令和3年度(2021年度)
第2回 河川工作物AP会議

「サシルイ川ダムの改良について」

令和4年(2022年)1月27日

北海道

【改良方法の比較検討】

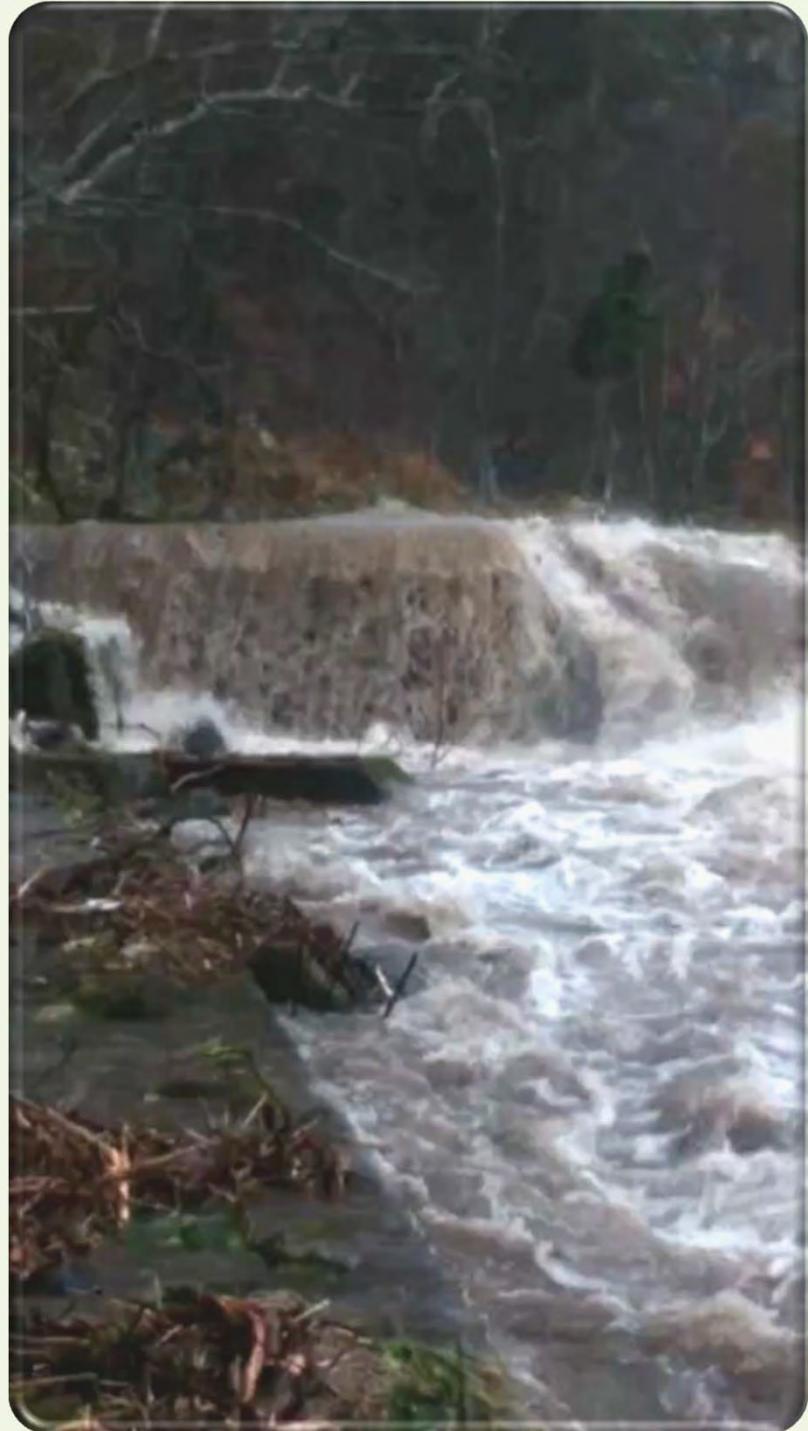
サシルイ川の治山ダム改良を検討する上で特に考慮すべき点として、当河川は流域面積22.5km²と大きく、降雨等の後には河川流量が劇的に増加するため、大径石礫などの流下による施設破壊に注意を払う必要がある。

ダム放水路の通水状況を見て分かるとおり流路は右岸側に偏って流れるため、施設破壊のリスクは左岸側より右岸側の方が高い。

【改良方法の比較検討表】

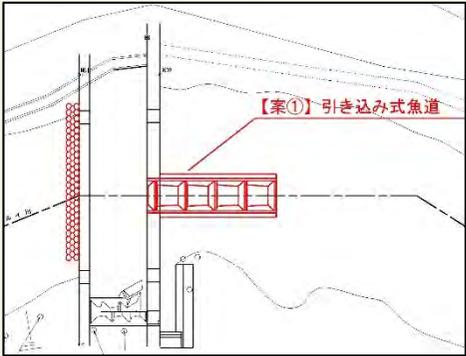
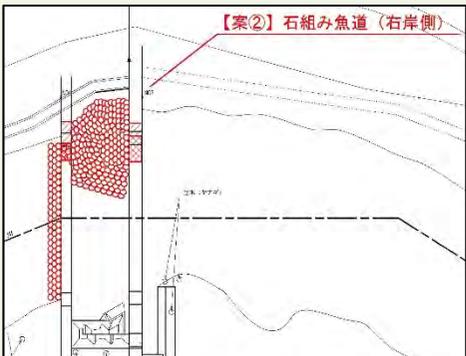
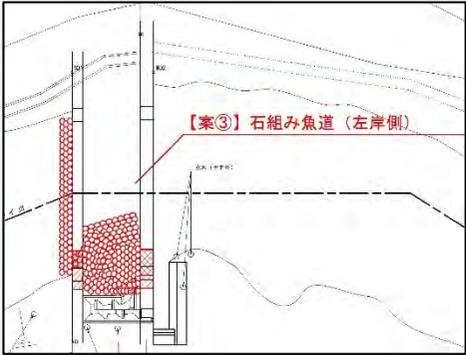
改良方法	平面図	概要	魚道機能・安定性	経済性	総合評価
【案①】 引き込み式魚道		本堤下流左岸に設置されている魚道は残置し、本堤放水路中心付近から上流流心方向に「引き込み式魚道」を新設する。	<ul style="list-style-type: none"> ・新設魚道の性能に問題はないが、施設設置位置が流心側にあるため、出水時に大経石礫などが流下し、施設破壊を受けるリスクが高い。 ・既存魚道については、魚道内の流量が今以上に少なくなるため更に機能が低下する。 	33百万円	<p>「魚道機能・安定性」については、機能は他の案と横並び。安定性は③案より劣る。</p> <p>「経済性」は最も高額</p> <p>これらの事から、当河川においては</p> <p>《適用順位3位》と評価</p>
【案②】 石組み魚道 (右岸側設置)		本堤下流の左岸に設置されている既存魚道は残置し、“右岸側”に「石組み魚道」を新設する。	<ul style="list-style-type: none"> ・新設魚道、既設業道のコメント【案①】に同じ。 	20百万円	<p>「魚道機能・安定性」については、機能は他の案と横並び。安定性は③案より劣る。</p> <p>「経済性」は中位</p> <p>これらの事から、当河川においては</p> <p>《適用順位2位》と評価</p>
【案③】 石組み魚道 (左岸側設置)		本堤下流の“左岸側”に「石組み魚道」を新設する。これに伴い既存魚道は埋塞させる。	<ul style="list-style-type: none"> ・魚道の性能については、後述で示す模型実験結果等とおり問題はない。 【案①、②】と異なり、流心を避けた施設配置となるため掃流物質の流下による施設破壊のリスクは低い。 ・既設魚道については、埋塞させるため用途廃止。 	18百万円	<p>「魚道機能・安定性」については、機能は他の案と横並び。安定性は他の案より勝る。</p> <p>「経済性」は最も安価</p> <p>これらの事から、当河川においては</p> <p>《適用順位1位》と評価</p>

【石組み魚道構造図】

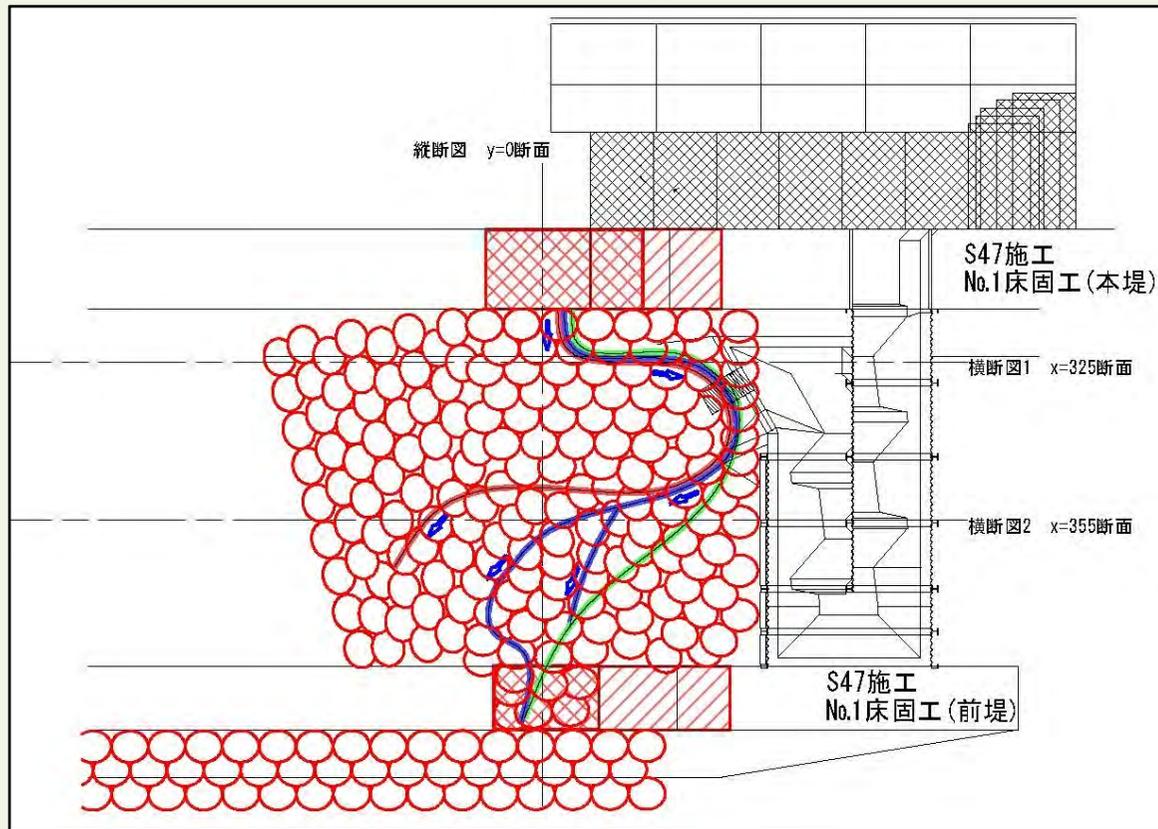
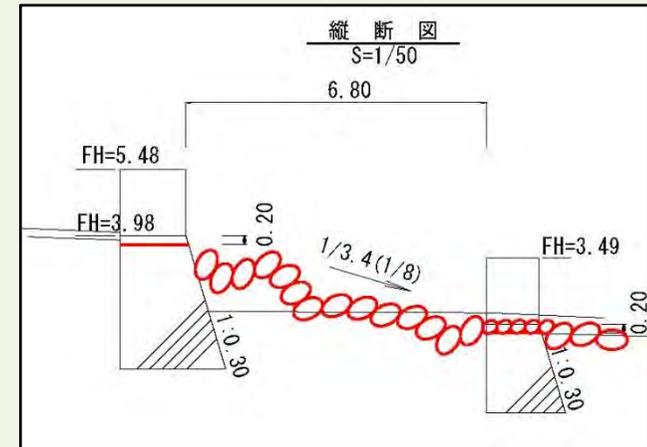
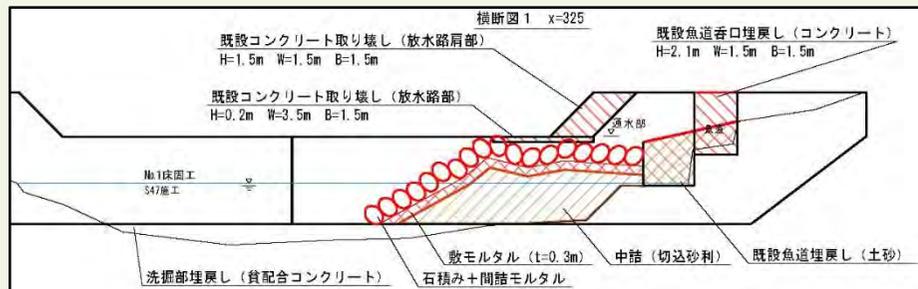
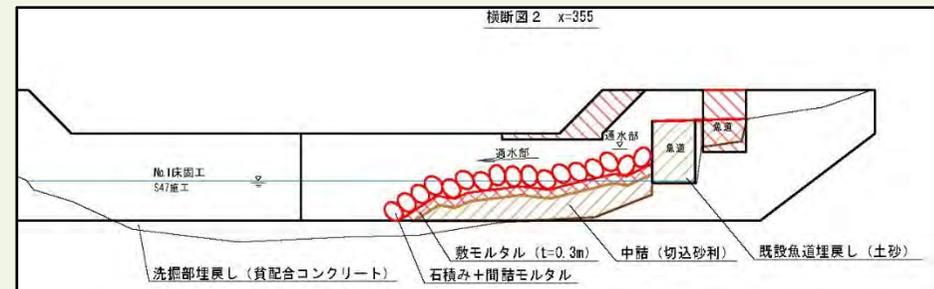
【改良方法《石組み魚道》の検証】

問題点	原因	改善内容
魚道内に砂利が堆積している。	低水期と出水期における魚道内の流量変動が大きいため、流量が少ない低水期に砂礫が堆積する。	実施した模型実験から、河川流量の増加に伴う粗礫上を越流する流れを遡上経路に直接衝突しない石組み配置とすることで、遡上経路内の流量変動の振れ幅を小さくしつつ、低水期においてもある程度の砂礫を流下させる流速を確保させる。
魚道遡上口を見つけれず迷入傾向にある。	堰堤間の減勢池の空間に対して魚道入り口が小さ過ぎる。また、魚道内流量も少な過ぎる。	石組みの領域がダム本堤と前提間にある減勢池の幅の約半分ほどに及ぶため、迷入は改善される。

図15 Model 3を対象とした遡上経路

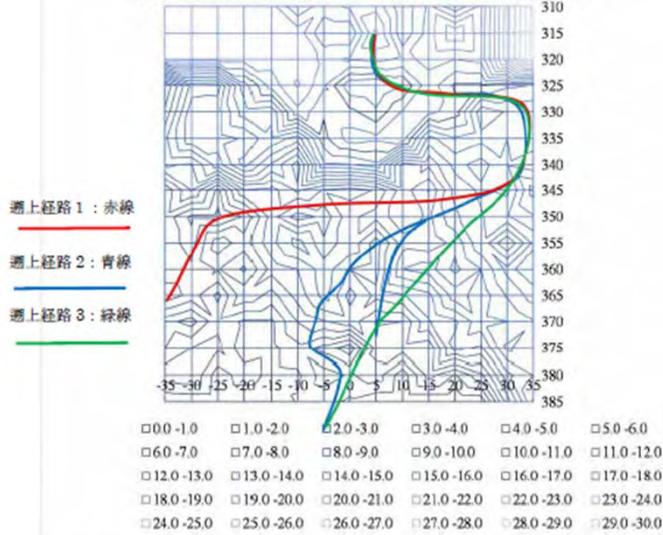
Model 3を対象とした石組み魚道に対して、次の条件に示される異なる流量のもとで検討した結果
 【Case1_低水_2.6m³/s · Case2_平水_4.5m³/s · Case3_出水_6.6m³/s(10~20mm/day規模の雨)】
 図15に示す3つの遡上経路が挙げられる。

ただし、大略の遡上経路において、流量規模に応じて遡上経路の違いが認められる。遡上経路1, 2, 3, に対して遡上経路に沿った距離に対する石組み地盤高さと水深との関係を示す。

《遡上経路の地盤高と水位との関係》

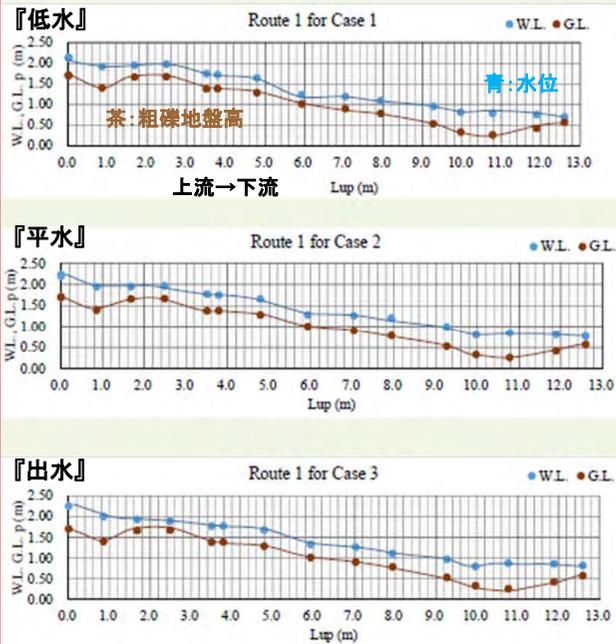
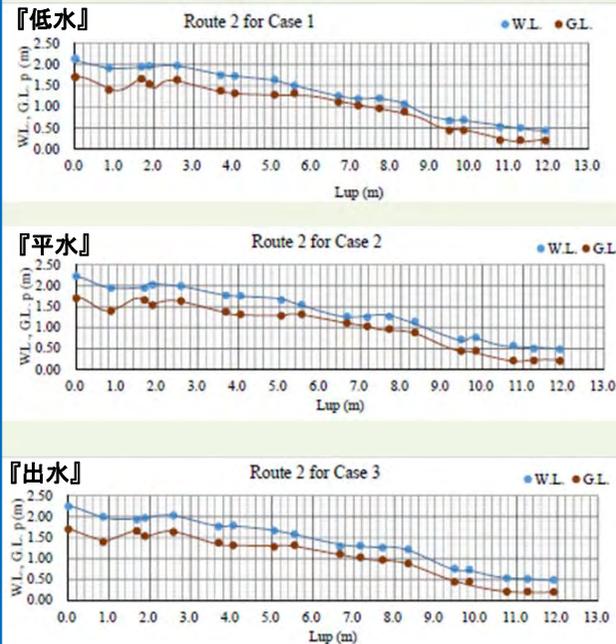
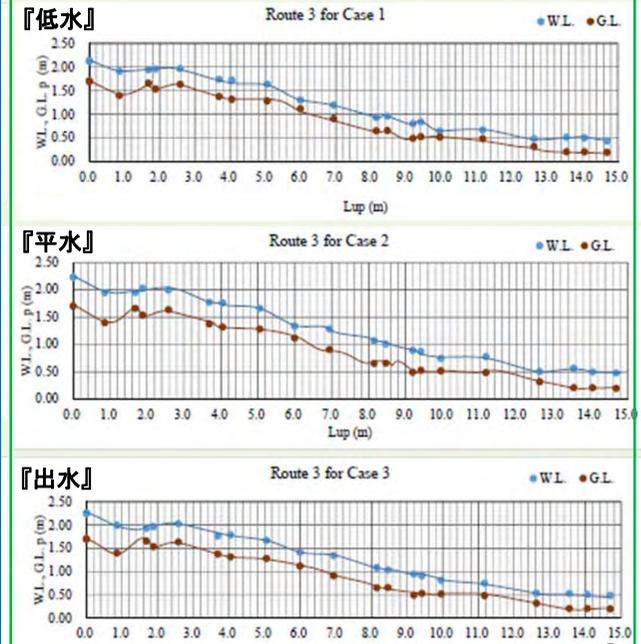
石組みの地盤高さの勾配：上流 0~1.0 m約 1/2.6, 1.7~9.3 m約 1/7, 9.3~10.8 m約 1/3.3
 遡上経路に沿って水深が0.2~0.5 m

石組みの地盤高さの勾配：上流 0~0.9 m約 1/2.7, 1.7~8.4 m約 1/8.8, 8.4~10.8 m約 1/3.4
 遡上経路に沿って水深が0.2~0.5 m

石組みの地盤高さの勾配：上流 0~0.9 m約 1/3.3, 1.7~10.0 m約 1/7, 10.0~14.7 m約1/13.2
 遡上経路に沿って水深が0.2~0.5 m

【模型実験結果(抜粋)】 《遡上経路の水深と流速との関係》

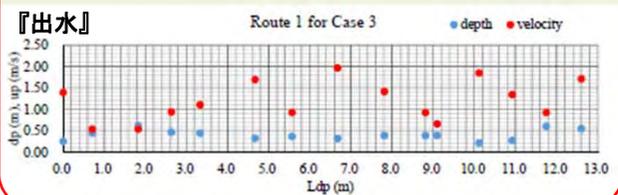
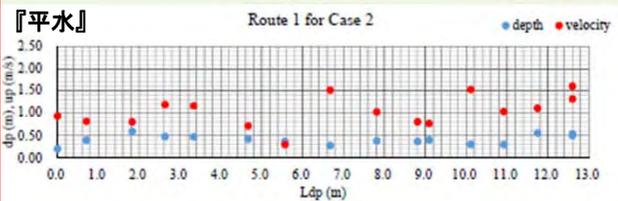
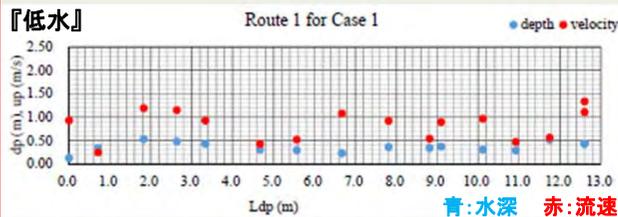
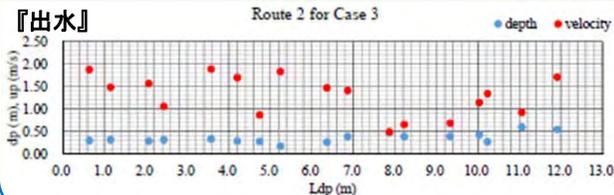
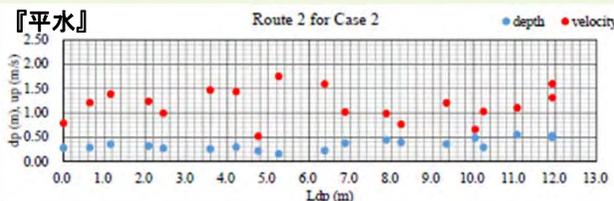
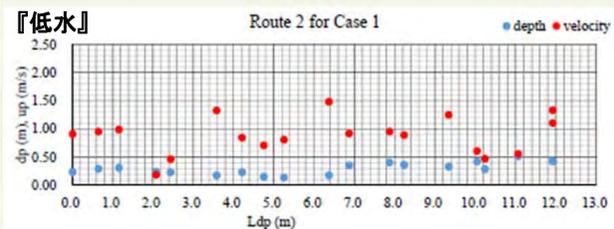
流速1.0m/s以下となる頻度が高、時間平均の流速_最大1.5m/s前後まで達成する場合がある。
 水深0.3m前後となる場合が多い、場合によっては0.4~0.5m

流速1.0~1.5m/sとなる頻度が高、時間平均の流速_最大2.0m/s以下に抑えられている
 水深0.3~0.4mとなる場合が多い、場合によっては0.5m以上

流速1.5m/s前後となる頻度が高、時間平均の流速_最大2.0m/s前後に抑えられている
 水深0.3~0.4mとなる場合が多い、場合によっては0.5m以上

《洪水時を想定した施設破損試験》

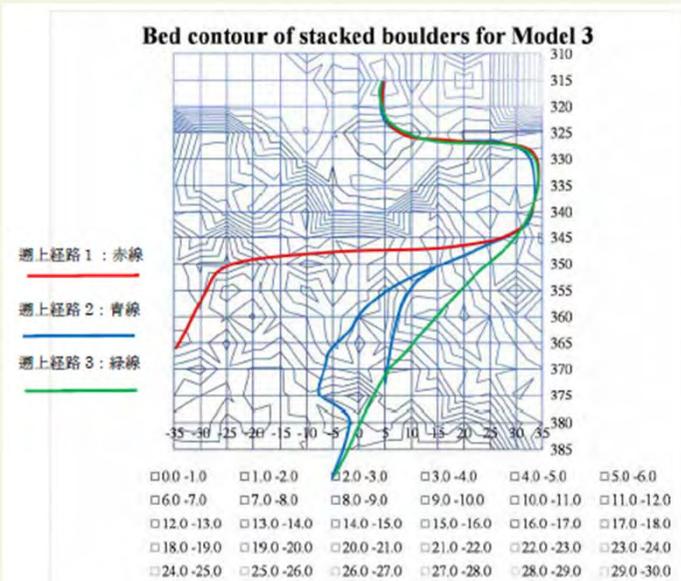
100年確率の洪水規模($Q_p=99.5\text{m}^3/\text{s}$)を対象に、堰堤中央部でバケツ1杯分(石組みに使用した礫と同程度の大きさの礫160個)を投入して、石組みの安定性について検討した結果、練り積みができていなかった箇所および根入れの小さかった箇所が礫の衝突によって流された。その量は全体の石配置数の5%前後の破損であることを確認した。

よって、100年確率規模の洪水が発生した場合においても、致命的な施設決壊は発生しないものと推測される。
